RELEVÉ DE DECISIONS COMMISSION TECHNIQUE 06/04/2017 – Rouen

1. Dossier de Demande d'Autorisation de Rejets et de Prélèvements d'Eau (DARPE) - CNPE Paluel

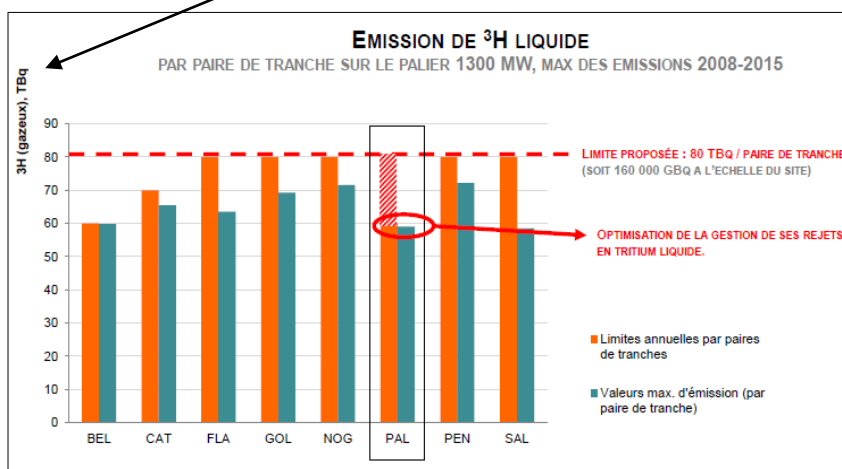
M. CORREA demande si l'étude d'impact a été réalisée sur une seule substance.

M. CORREA demande si les effets cumulés avec les autres substances ont été pris en compte ?

Mme LEQUAL répond qu'il s'agit de l'étude de la morpholine et ses produits de dégradation.

M. BRUN répond que la science a ses limites : on ne peut pas déterminer les impacts sanitaires associés au cocktail.

Rejets tritium liquides (NB : sur le diapo suivant : l'ordonnée est 3H liquide et non 3H gazeux)

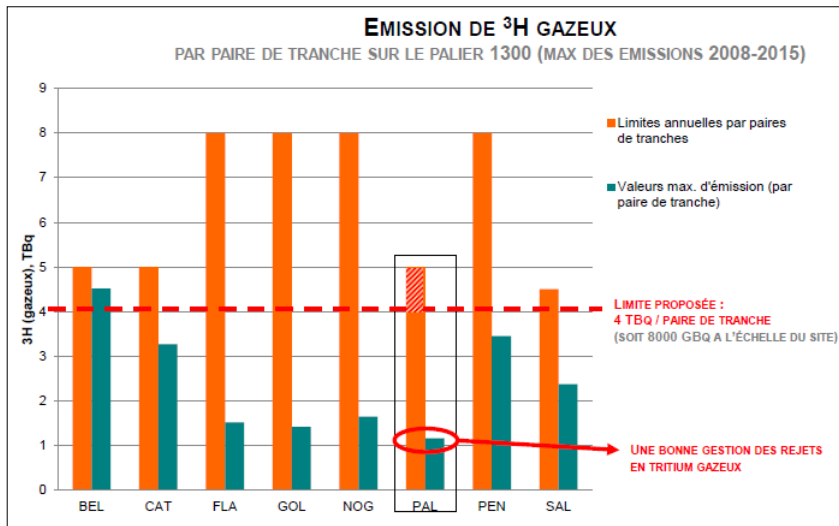
Mme GAZAL s'interroge sur la limite en rejet de tritium gazeux proposée à 8 TBq/an, alors que le maximum rejetée en fonctionnement normal est de l'ordre de 2 TBq/an, et que ce chiffre est vouée à encore baisser au vu de l'augmentation en rejet tritium liquide ?

Mme LEQUAI répond que la réglementation liée à l'arrêté INB prend en compte le fonctionnement normal et également le **fonctionnement en mode dégradé** des installations. **Sur les schémas, il s'agit du fonctionnement normal.** La réglementation impose de prendre en compte également quelques cas spécifiques pour pouvoir s'assurer que même si ces évènements ont lieu, l'impact pour l'environnement reste acceptable.
